20・SSA-V1002CT-DX

サブミッション分解

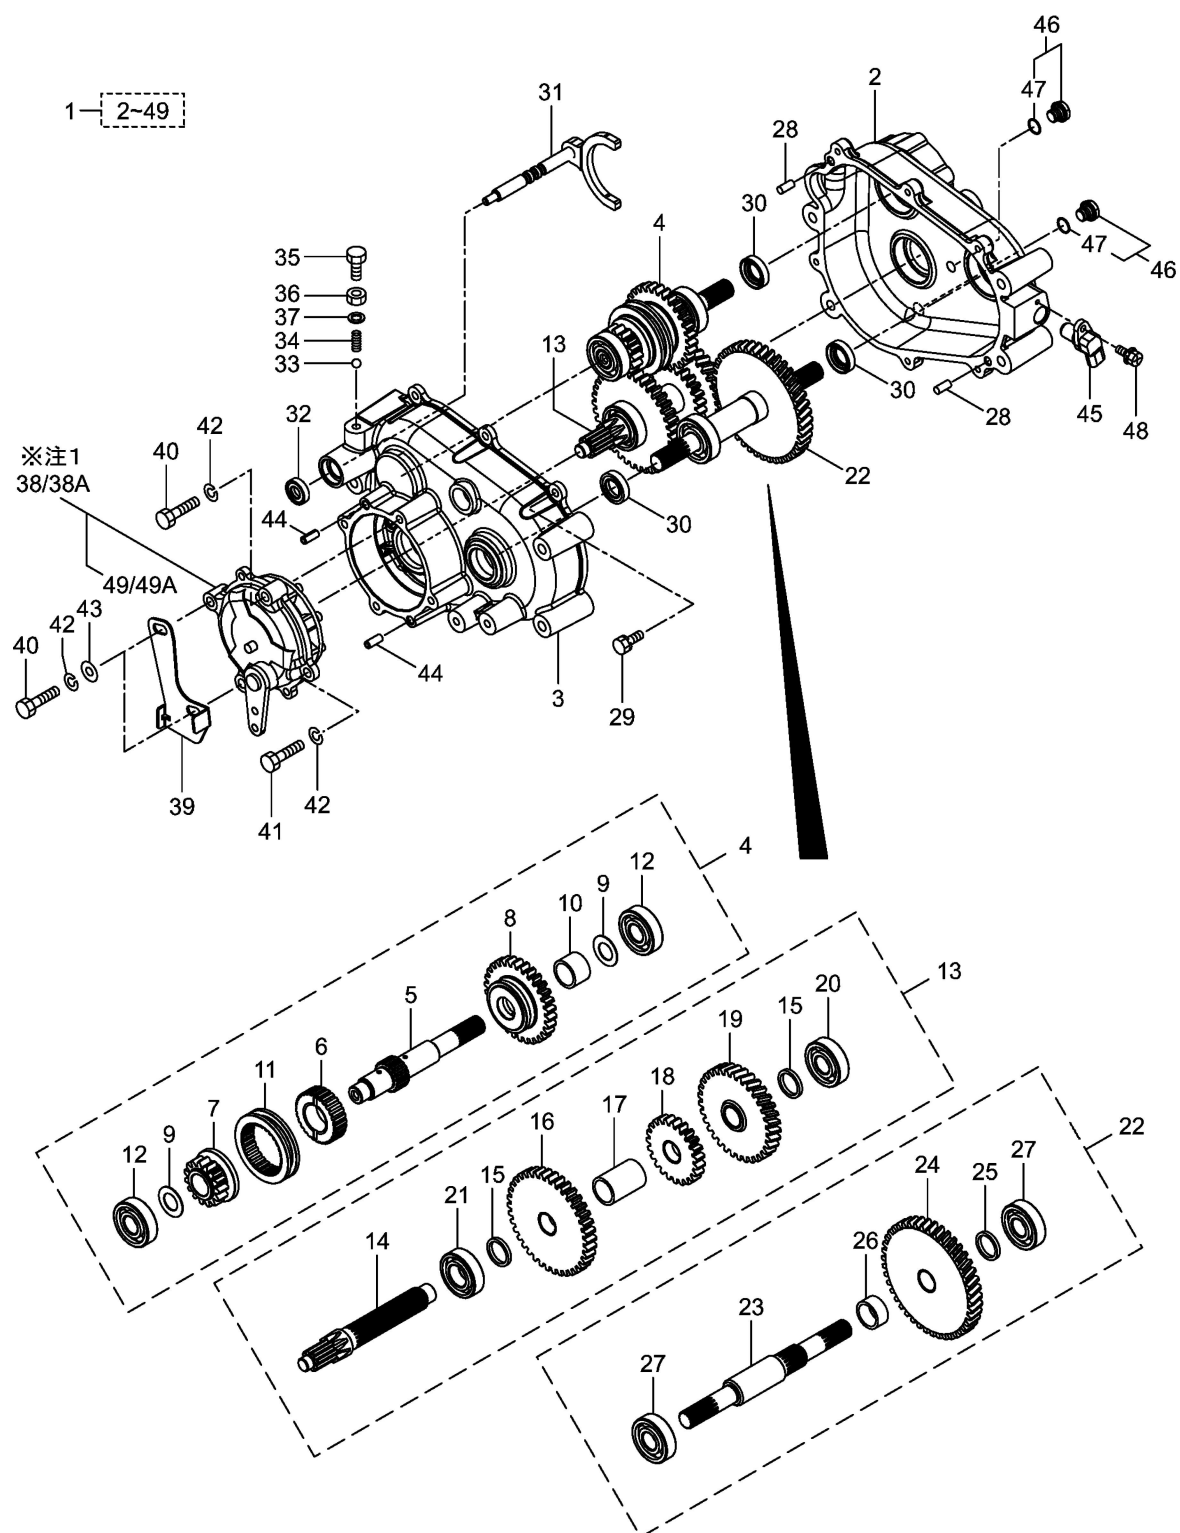
No.38シツシキブレーキのNo.680533ディスクをNo.682193ディスクに交換する時は、サブミッションオイルをSAE75W-80 GL-4相当のオイルに交換すること。
